БЛОКИ УНИВЕРСАЛЬНЫХ ШТАМПОВ СОВМЕЩЕННОГО ДЕЙСТВИЯ ДЛЯ ОБРЕЗКИ ОБЛОЯ И ПРОБИВКИ ОТВЕРСТИЯ У КРУГЛЫХ В ПЛАНЕ ШТАМПОВАННЫХ ПОКОВОК НА КРИВОШИПНЫХ ПРЕССАХ

ГОСТ 23211—78

Изменение № 1 ГОСТ 23211—78 Блоки универсальных штампов совмещенного действия для обрезки облоя и пробивки отверстия у круглых в плане штампованных поковок на кривошипных прессах. Конструкция и размеры

Черт. 2

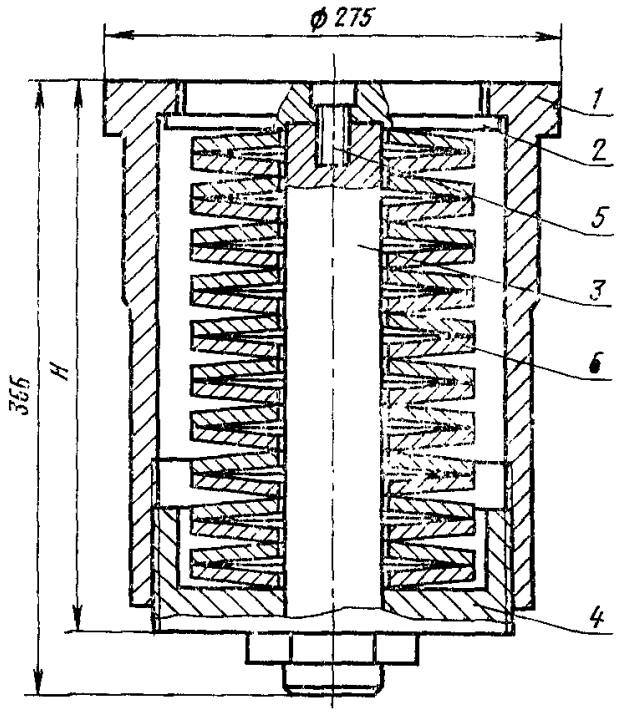
Приложение 3. Пункт 1. Чертеж 2. Подрисуночная подпись. Заменить ссылку: ГОСТ 3057—54 на ГОСТ 3057—79.
